工 事 変 更 概 要

発注機関名	飯田市 産業経済部 工業課
工事名	令和 3・4 年度 産業用地整備事業 龍江インター産業団地整備工事

位置図・平面図・構造図・写真など

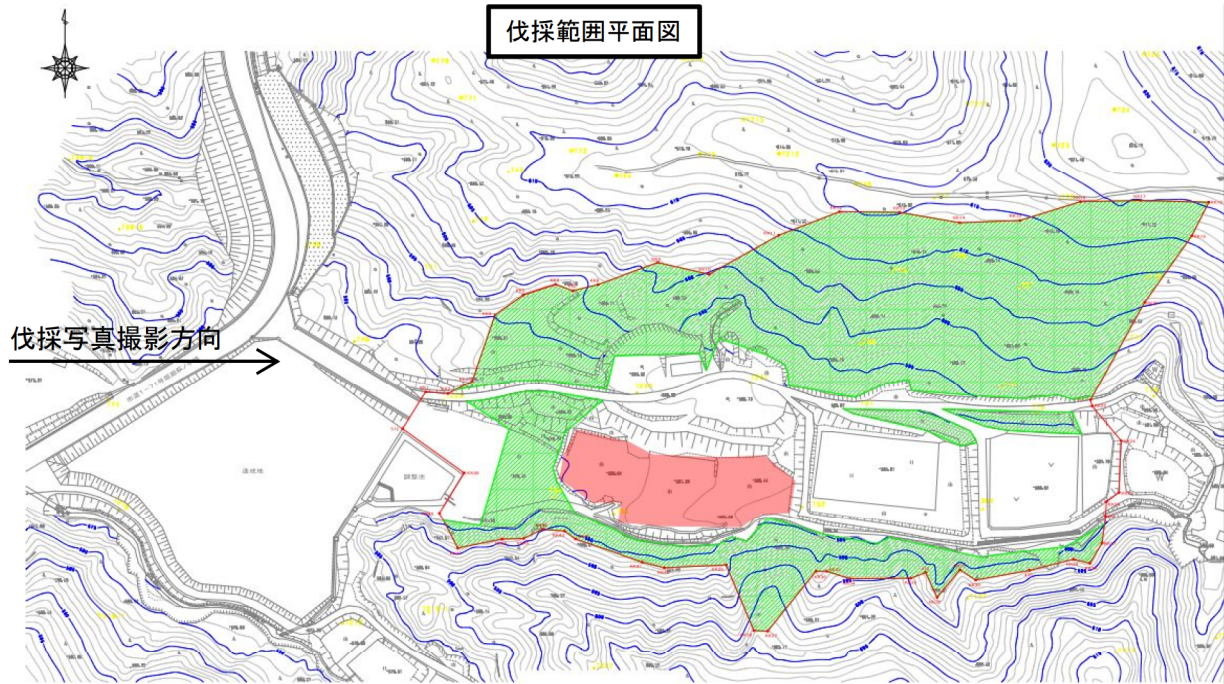
【立木伐採・処分に関する変更】

・工事の当初設計時に、14,400㎡の範囲となる立木の伐採及び処分費については、県の設計基準に則り業者3社から見積りを徴収し当初設計に反映したが、実績数量がそれを超過したため関連する数量を変更したい。

【現場条件における土工事の変更】

・谷地形による湧水等の影響で水を含んだ表土の掘削及び運搬等、現場条件による土工作業の変更が必要となった。
